Van: [REDACTED]
Verzonden: vrijdag 1 juli 2022 10:17
Aan: [REDACTED]
Onderwerp: Aanvraag 2022-004875 Grondwateronttrekking NX Filtration Hengelo

Bedankt voor het toesturen van de aanvraag voor grondwateronttrekking voor onbepaalde tijd proceswater NX filtration, Haaksbergerstraat 51 te Hengelo. Het betreft de aanvraag voor een grondwateronttrekking ten behoeve van proceswater voor het bedrijf op het High Tech Systems Park aan de Haaksbergerstaat te Hengelo, hiervoor is 80 m³/uur voor benodigd. Gebruik van drinkwater (leidingwater) als proceswater is hierbij uitgesloten, als proceswater wordt grondwater gebruikt. Voor de grondwater-onttrekking worden een viertal verticale onttrekkingsbronnen geplaatst.

Figure 1- Boormonsterprofiel at the project locate- Dinoloket

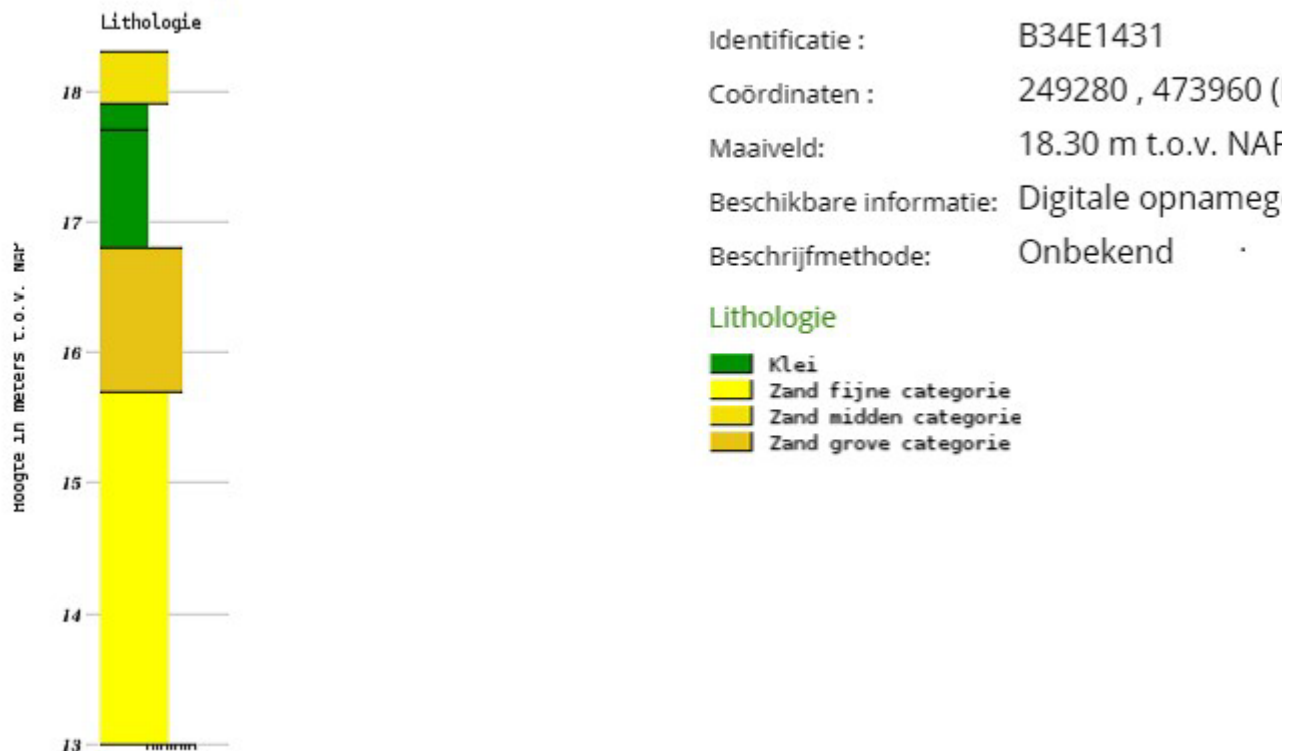
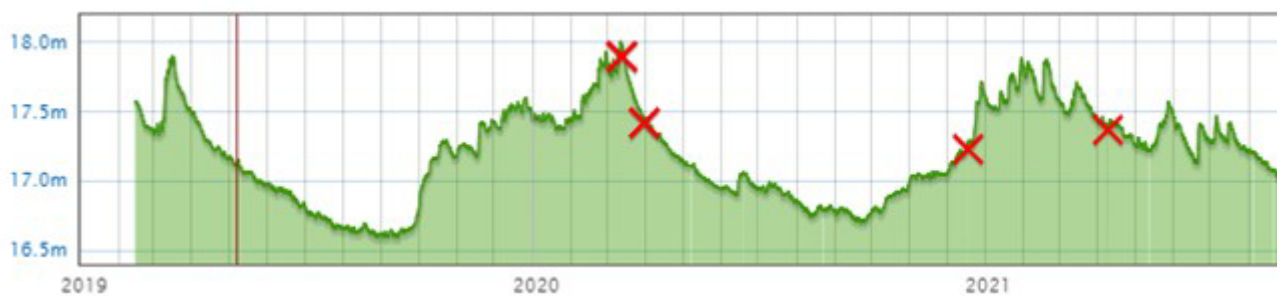
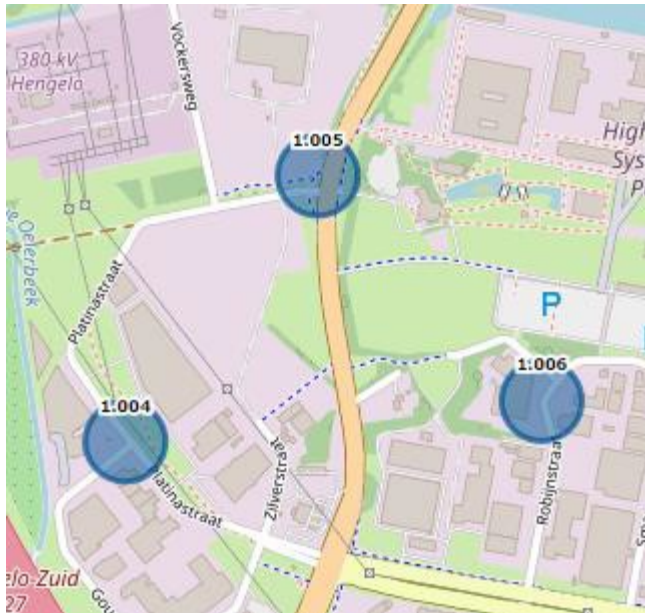
- Bij het geohydrologisch rapport is de schematische bodemstructuur gepresenteerd volgens REGIS, Dinoloket data en boringen die verricht zijn op de projectlocatie. Op basis van deze informatie merkt de schrijver in hoofdstuk 6 op dat de bronnen een diepte hebben van 18 tot 20 meter minus maaiveld en aanwezig zijn in een fijn zandige laag. Dit wijkt echter af met boorstaten die voorhanden zijn in Dinoloket. Boring B34E1431 en B34E0119 laten op deze diepte echter een grove zandlaag zien waarbij ook grindig tot sterk grindig materiaal voorkomt. Ons inziens zijn de kD-waarde waarvan uitgegaan is in de rapportage aan de lage kant, met grof en grindig materiaal zullen deze hoger uitvallen.
